Klausurtagung des Regionalrates Düsseldorf in Schermbeck

am 29. und 30.06.2017

Sachstand Erarbeitungsverfahren Regionalplan Düsseldorf

Kap. 4.2.1 BSN / BSLE und GIB / GIBZ

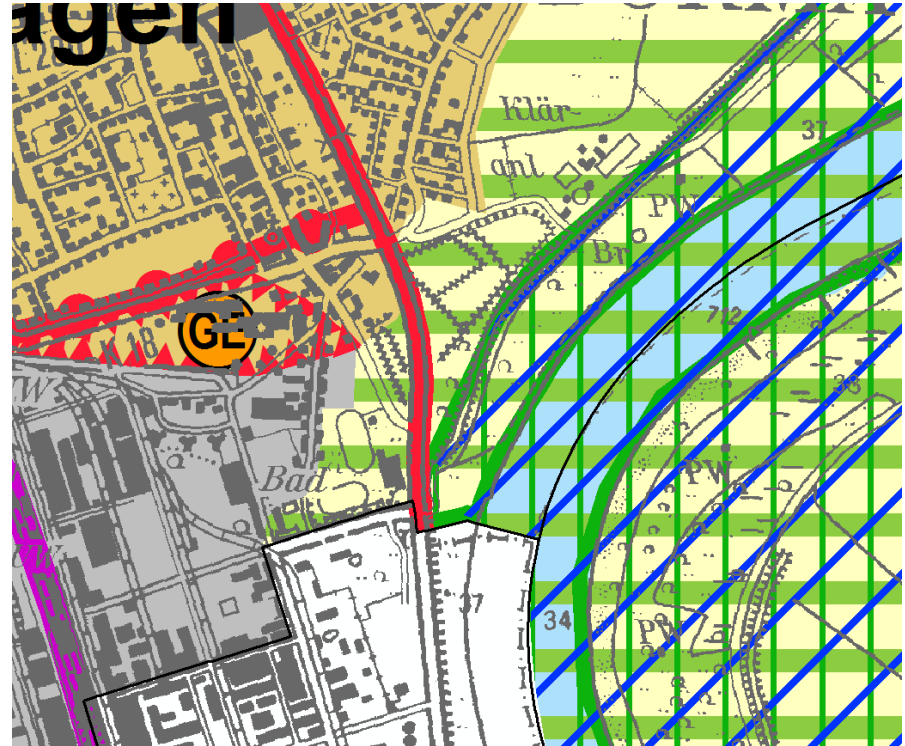
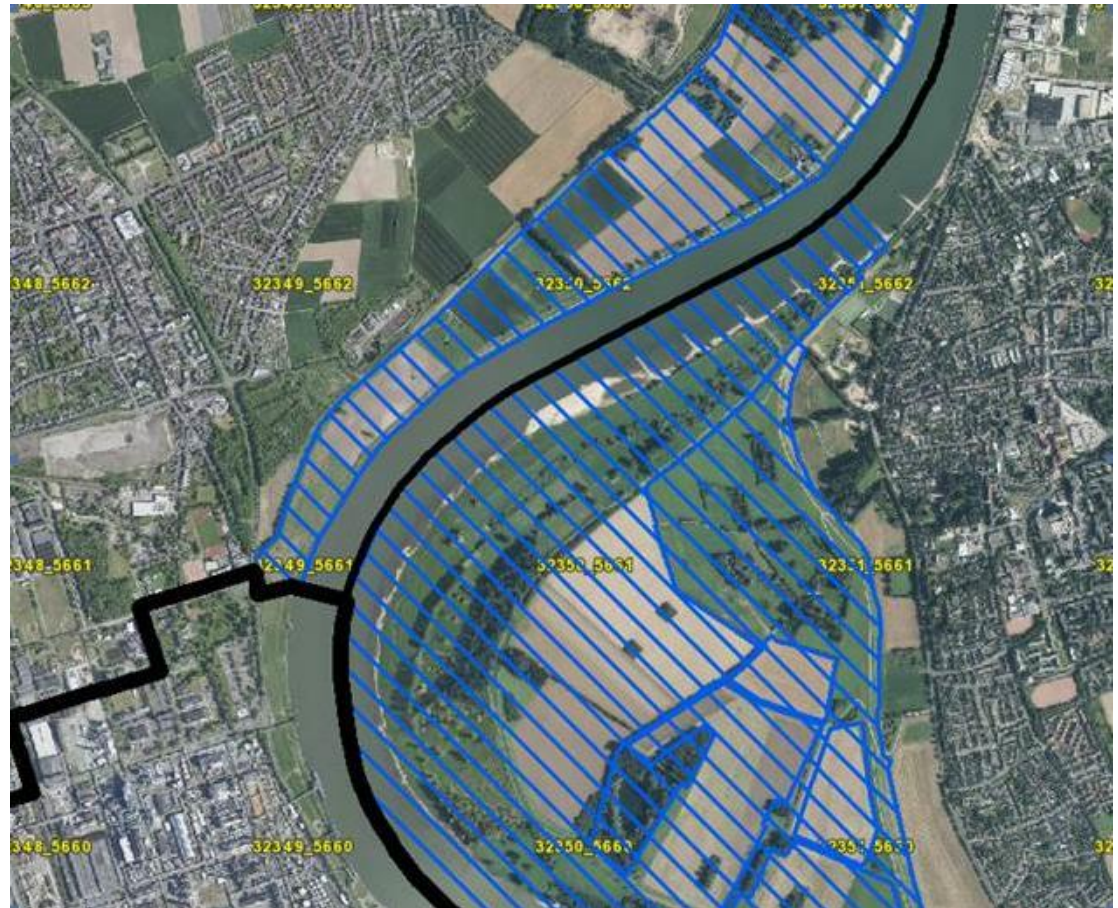
- Grundsatz einführen, um Nebeneinander von GIB (Störfall-Betrieben) und BSN zu klären
- Bsp. Dormagen Chempark
- Jeweiliges Schutzziel bei BSN relevant

- BV1 - Schutzziel: Erhalt der episodisch überfluteten, grünlandgeprägten Rheinaue mit autypischen Reliefelementen
- Landschaftsplan konkretisiert dies, im Verfahren Umgebung relevant, welche Nutzung befindet sich konkret im GI?
- Betriebsbereiche nach Störfall-VO mit Abstandserfordernissen?
- Welche Teile von Natur und Landschaft werden geschützt?
- Schutz und Entwicklung sowie Interessen der Betriebe müssen im Einzelfall geprüft werden

**Zeichnerische Ergänzungen gem. voranstehend
beschriebenem Vorschlag:**

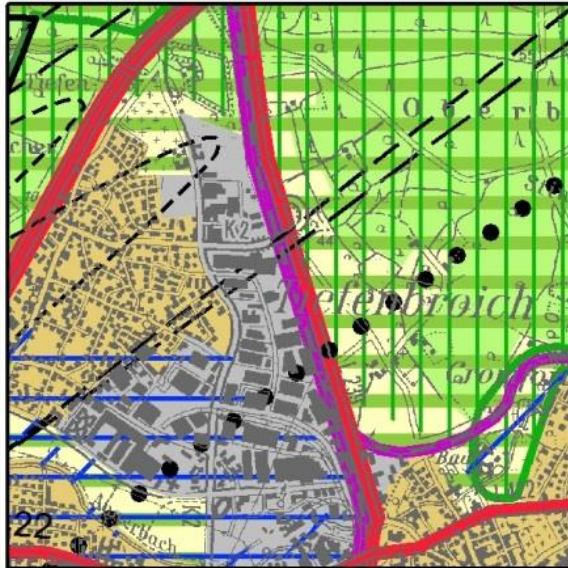
- Solingen-Landwehr
- Solingen-Meigen
- Krefeld-Schicksbaum
- Mönchengladbach-Regiopark
- Mönchengladbach-Geistenbeck / Mülfort

Windenergie- darstellung am GIB Grevenbroich / Jüchen

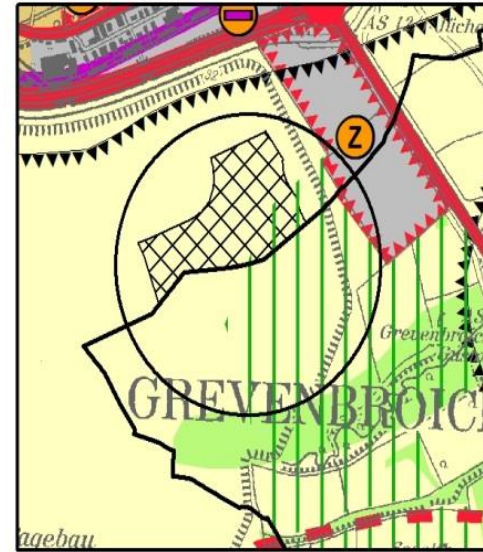
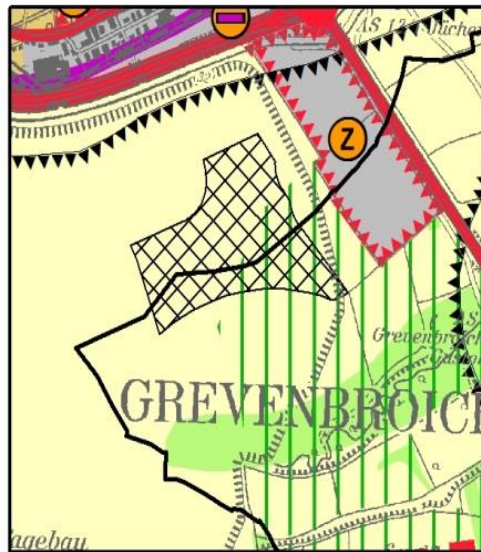
Die Windvorrangzone am GIB Grevenbroich/Jüchen wird gestrichen

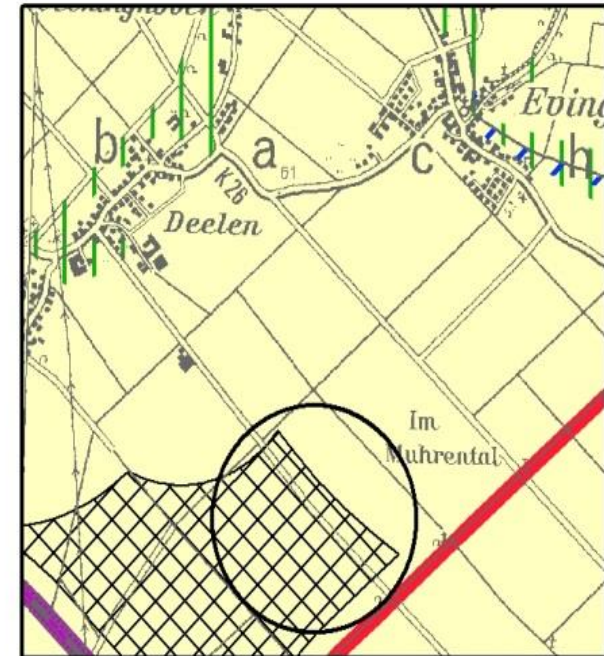
- Rommerskirchen
- Begründung:
Bereiche außerhalb des Abstandes vom 2.500 m zum nördlich in Dormagen gelegenen Windenergiebereich sind nun zusätzlich darzustellen (Erweiterung), da dies nach der Streichung der Flächen nördlich von Evinghofen nun vom Abstand her (d.h. den 2.500 m) möglich ist und keine weiteren Ausschlussgründe gegeben sind
